『福島県原子力発電所安全確保技術検討会が取りまとめた8項目の要求事項』に対する検討状況について

2022年10月28日

東京電力ホールディングス株式会社

ALPS処理水海洋放出時の 測定・評価対象核種に係る検討状況について

4.1 ALPS処理水の測定対象核種選定の考え方（変更案）

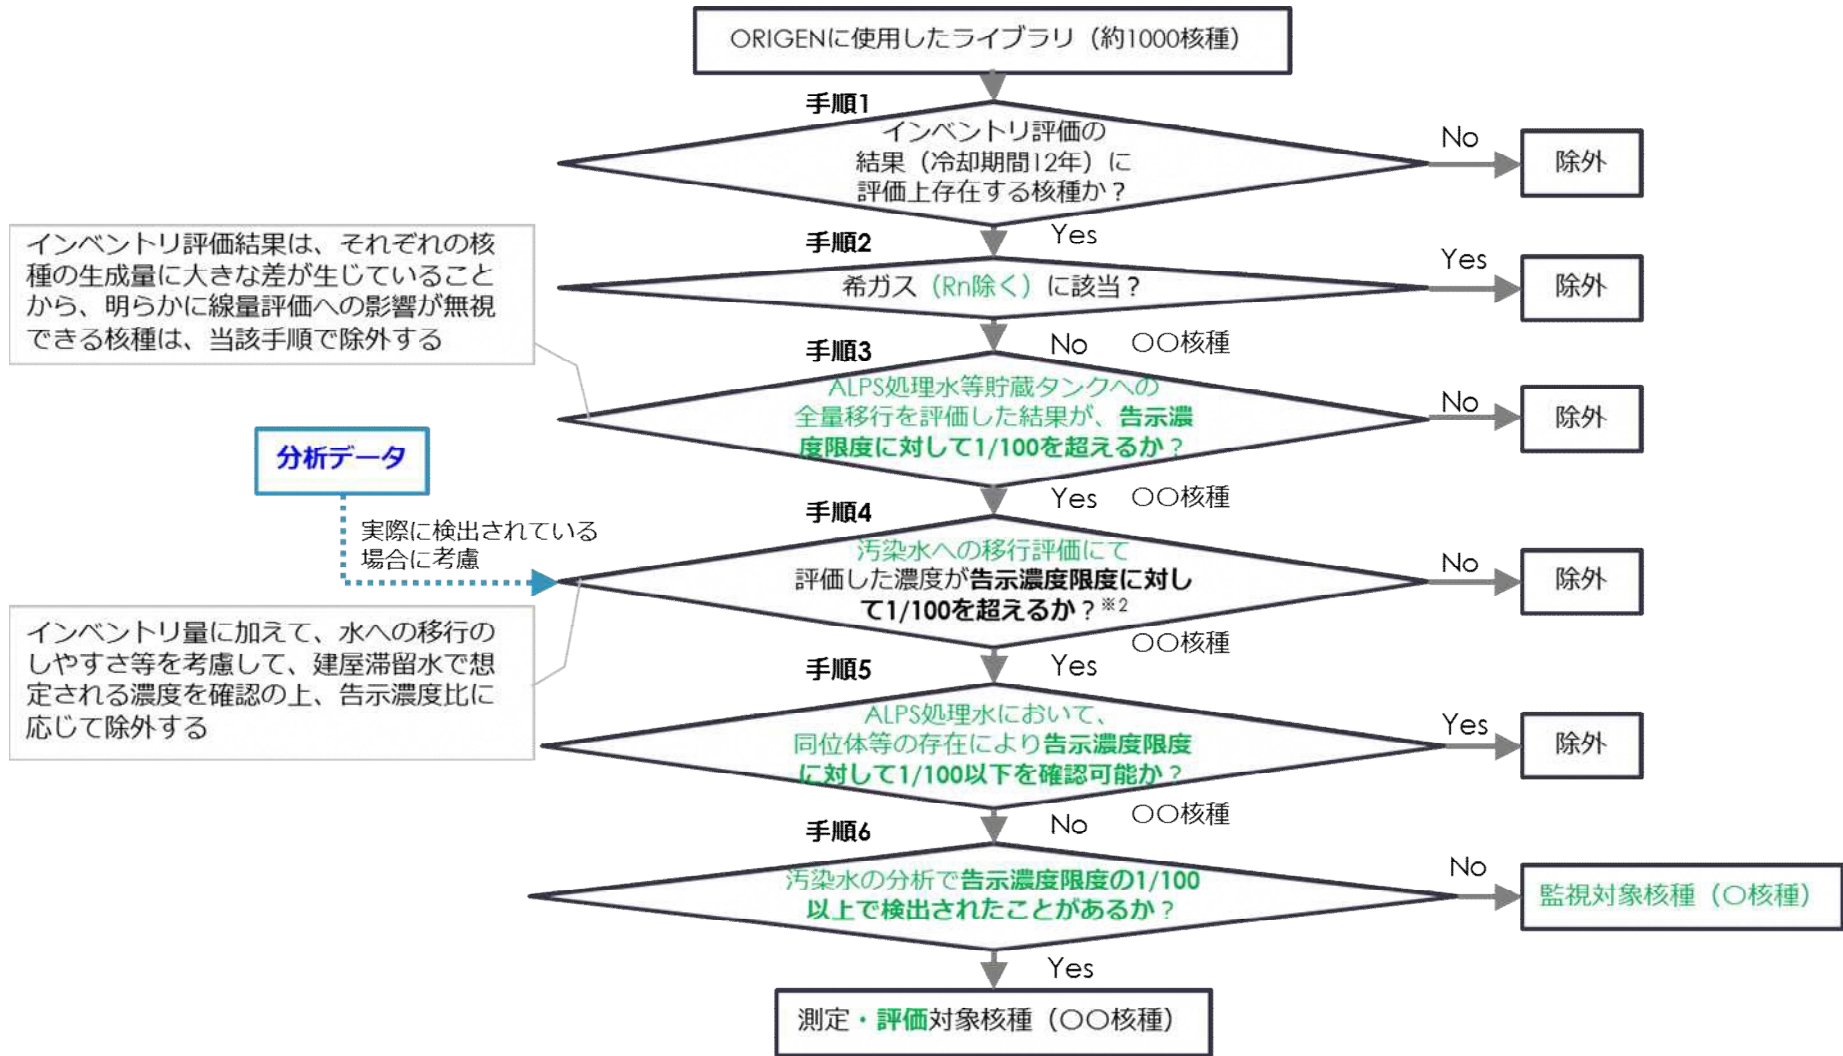
- 現在測定対象核種としている62核種+C-14核種及びトリチウムの選定はALPS設置時の滞留水中に含まれる核種等の旧知見から想定されたものであり、その後、原子炉建屋の滞留水から高濃度のα核種等が確認されている等、廃炉作業の進捗に伴いALPS除去対象核種の見直しと検討が必要である。（令和3年度第5回技術検討会）
- 鉄鋼、ステンレスに含まれる元素の放射化によりNi-63が生成されるのであれば、鉄55にも注意する必要がある。鉄55はエレクトロン・キャプチャー壊変のため、口から取り込まなければ問題とはならないが、海産物等に取り込まれることにも注意する必要がある。（令和3年度第4回技術検討会）
- ALPS処理水を貯蔵するタンク毎のC-14濃度に幅（最小値2.53Bq/L、最大値215Bq/L）がある。この原因が処理水の発生時期によるものか、作業の影響によるものか、検討をする必要がある。（令和3年度第5回技術検討会）
- C-14の各タンクでの濃度のばらつきの原因がわかっていないことを考えると、ALPSの除去対象核種の手順7（告示濃度1/100を超えるか）で除外した核種について、処理水に含まれていないことを測定により検証すべきである。（令和3年度第9回廃炉安全監視協議会）
- 放出開始前に、64核種（62核種+C-14+H-3）以外に、ALPS処理水中に理論的にどのような核種が存在するかを評価して、分析対象核種及び評価対象核種を絞り込んで選定すること。核種が追加された場合には、核種分析体制や放射線影響評価への反映を行うこと。（令和3年度第6回技術検討会）

- 選定フローについては、審査会合時より**緑字**の部分の変更を検討中。

要求事項②に対する検討状況（2 / 2）

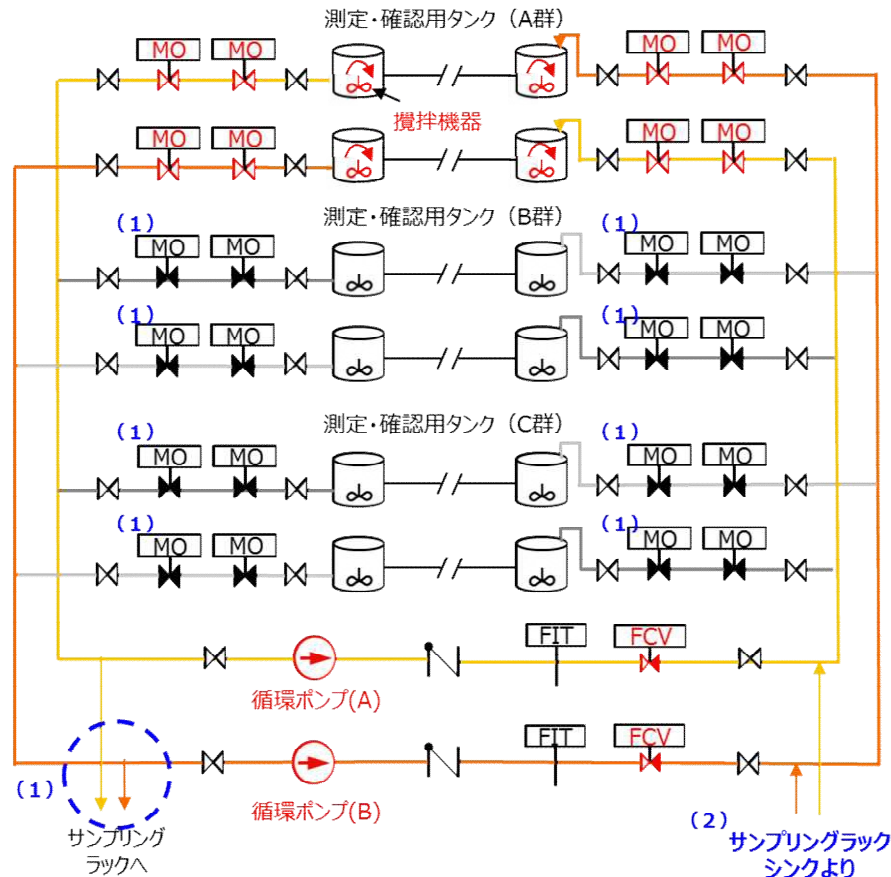
- 測定・確認用設備での循環攪拌の効果は、粒子状放射性物質の粒径によって変わる可能性がある。ALPSでの処理直後において小さい粒子であっても、長期間の貯留中に凝集して大きな粒子に変化している可能性もある。測定・確認用設備での試料採取においては処理水の性状変化に注意すること。（令和3年度第9回廃炉安全監視協議会）
- タンク連絡管より低位のタンク底部の残水や沈殿性の放射性物質の残存の影響への処置・対策については充分検討すること。（令和3年度第9回廃炉安全監視協議会）
- タンク内のALPS処理水の放射能濃度の均質化は、希釈後のトリチウム濃度を評価する前提となる必須のものである。循環攪拌運転時間は実証試験結果を踏まえて十分に検討し運転手順に定めること。（令和3年度第9回廃炉安全監視協議会）

- 循環攪拌運転時間は実証試験結果を踏まえて運転手順書に反映。
- 測定・確認用設備におけるサンプリングは、循環ラインに設けたサンプリングポイントで実施。
- 循環ラインにおける各タンクは、タンク底部に設けた連結配管で接続され、放出時にも連結配管を利用。
 - 固体状の物質が流出するような液体性状の場合、サンプリングポイントにおけるサンプリングで検知可能
- サンプリング水は、『水に溶解』、『水に不溶解』に関わらず放射性物質の測定が行われるため、固体状の放射性物質も検知。
- また、サンプリング水に対して浮遊物質濃度（SS濃度）の確認も実施。

要求事項③に対する検討状況 取水・立坑モニタ

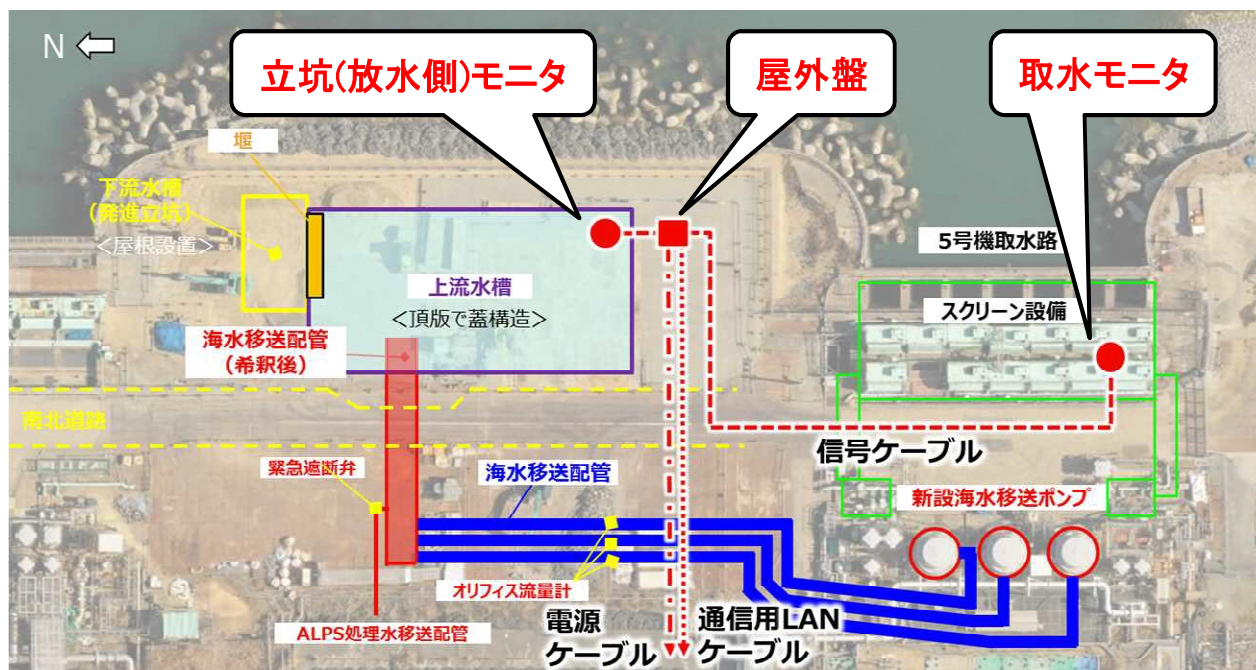
- 港湾内の海水モニタリングの結果海水中のセシウム濃度は1 Bq/Lを超えていることを考えると、生物濃縮が心配される。港湾内の汚染された海水をわざわざ沖合に放出しているという風評に繋がりがねないので、取水に当たっては十分配慮すること。（令和3年度第5回技術検討会）
- 希釈に使う海水の濃度は、環境(外洋海水濃度)と同じレベルでないといけない。希釈海水の取水においては港湾内の放射性物質を流入、混入させないように最大限の処置や配慮をすること。（令和3年度第6回技術検討会）

- ▶ 今後ALPS処理水の海洋放出が20～30年継続することから、社会の皆さまにご安心頂けるよう、取水と立坑上流水槽に連続で放射線レベルを確認できるモニタを設置することを検討。
- ▶ 実績のあるモニタの運用に倣い、特定の核種に着目せず、全ガンマ放射線の計数率を確認。
- ▶ 万一、モニタに有意な変動が確認された場合は、サンプリングによる核種分析を行い、取水と放出水の状況を確認。

要求事項⑤への対応案（仕様検討中）
(外堰内貯留可能量増+連結弁改造)

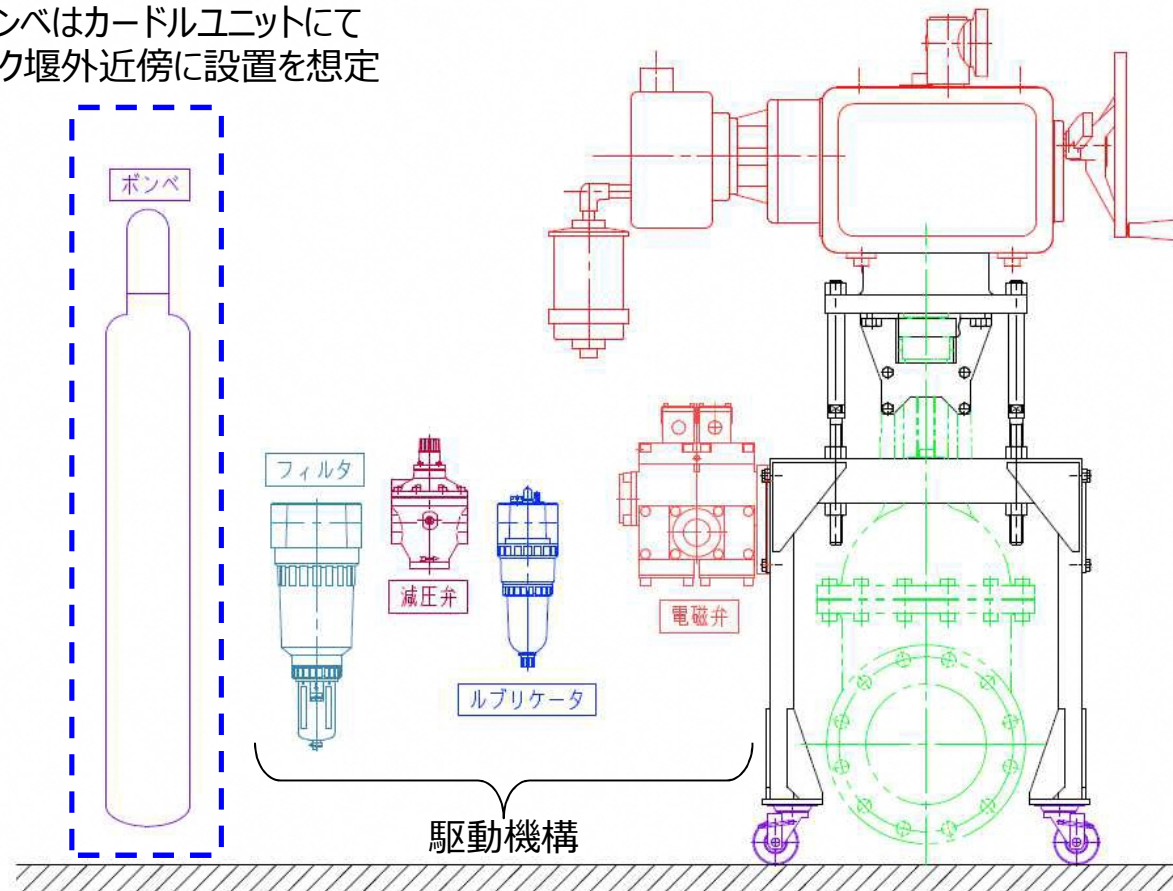
- 設備機器が耐震重要度分類「Cクラス」で設計される等、非常時に設備が損傷する前提とした備えが必要と理解している。測定・確認用設備の連結弁からの漏えいに関連して、「連結弁の閉時間は、漏えい箇所数にもよるが、弁1個の閉時間は5分～10分程度と想定」としている一方、「連結管が完全に破断した場合等、弁近傍への接近が困難なことも想定され、時間を要する可能性もある」と認めているように、対応に困難がともなうことが予想される。様々な場面を想定した対応マニュアルが必要である。また、その対応が実行可能かどうか、対応者の力量向上を含めて検証すべき。（令和3年度第9回廃炉安全監視協議会）
- 地震による測定・確認用タンクの滑動により連結管等が損傷し、タンク内包水が漏えいした場合、タンク堰内（貯留面積2,210m²）には全てのタンク内包水量（35,000m³）は貯留できない。タンク堰の高さはタンク1基分1,000m³貯留すると50cm位であり、タンクからの漏えい水が堰を溢水しないようにするために緊急対応（タンク連絡弁を閉止することや堰内漏えい水の排水処理等）が必要である。（令和3年度第6回技術検討会）
- タンクから処理水が漏えいした場合の気中被ばくの評価を0.4μSvとしている。処理水を2週間で回収することを前提としているが、堰外に漏えいすることも考えられるため、それは不可能である。気中被ばくの評価は過小評価である。（令和3年度第6回技術検討会）

- 「測定・確認用タンク」は、ALPS処理水受入れ時・攪拌時等において、1群10基の連結弁を『開』として運用する。
- その運用を考慮した条件において、「地震により測定・確認用タンクの連結管の一部が破断、タンク内包水が漏えい」すること想定し、機動的対応における時間的余裕を確保するための対策を実施
 - 外堰内貯留可能量の増大（外堰の拡張・嵩上げ）
 - 上記対策の貯留可能量を超える漏えい量に対して、自動閉止弁の採用による漏えい防止

トンネル関係の設計面での安全配慮事項（3）

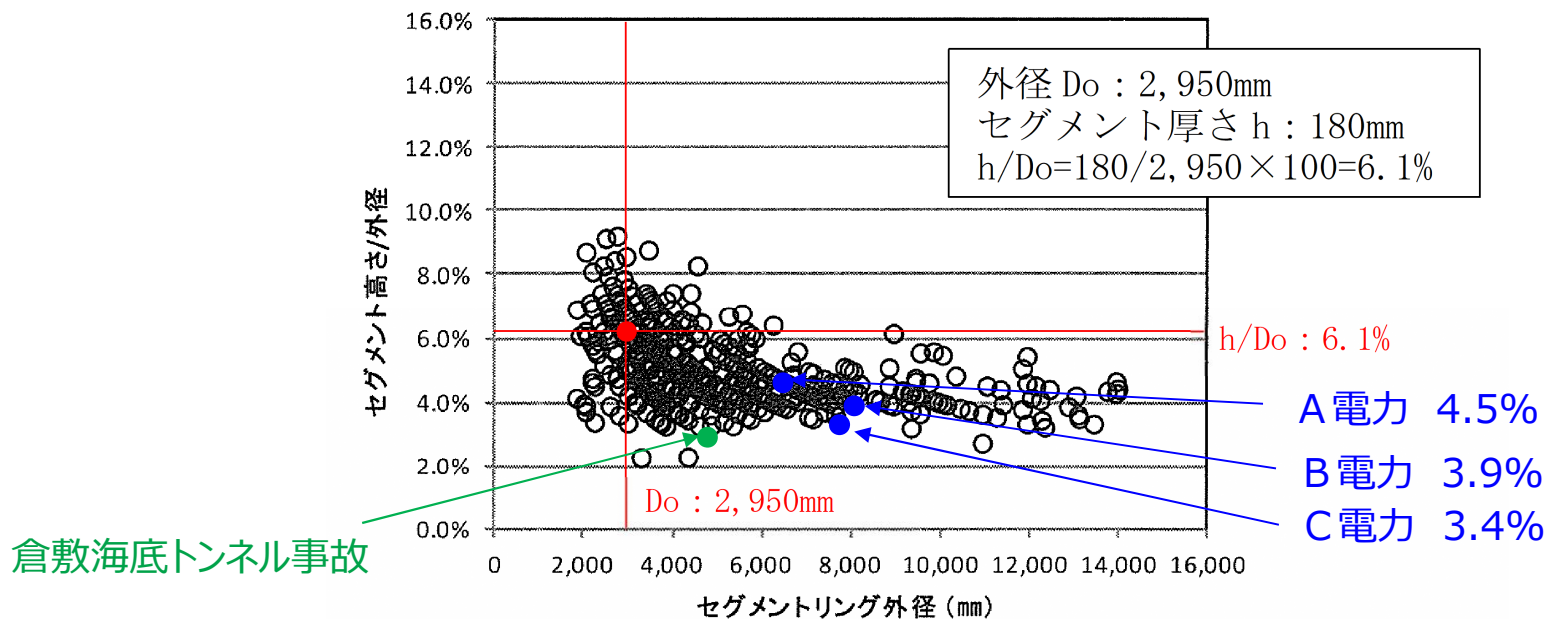
- 放水トンネルについて、地質断面図を見ると沖合では砂岩層を通ることになる。N値（地層の堅さ）は、データ上では50以上と示されているが、実際に路頭を確認すると軟質で、透水性が高い箇所があるため、注意が必要である。（令和3年度第5回技術検討会）
- 倉敷海底トンネル事故や外環道トンネル掘削工事による地表面崩落事故のようなシールド工法による海底掘削時の事故を防ぐための安全対策、リスク管理、異常の検知に万全を期すこと。（令和3年度第6回技術検討会）
- 海底下の工事であることから、安全第一を心がけていただくこと。工事の入札方法にも配慮して、十分な経験と実績をもつ施工業者を選定すること。（令和3年度第9回廃炉安全監視協議会）

- 今回のシールドトンネルのセグメントの高さ（厚さ）は180mmであり、セグメント外径2950mmに対するセグメントの高さ180mmの比率は6.1%となる。
- 一般的なシールドトンネルの外径に対する高さの比率は4%前後であり、今回のセグメント高さは一般的なものよりも比較的大きいと判断している。
- 倉敷海底トンネル事故では、セグメント厚さが3.2%と実績4%を下回るセグメント厚のためにトラブルは発生している。
- 他電力で取水/放水路で海底トンネルを採用した実施よりも、今回の方がシールドトンネルの外径に対する高さの比率は高い。
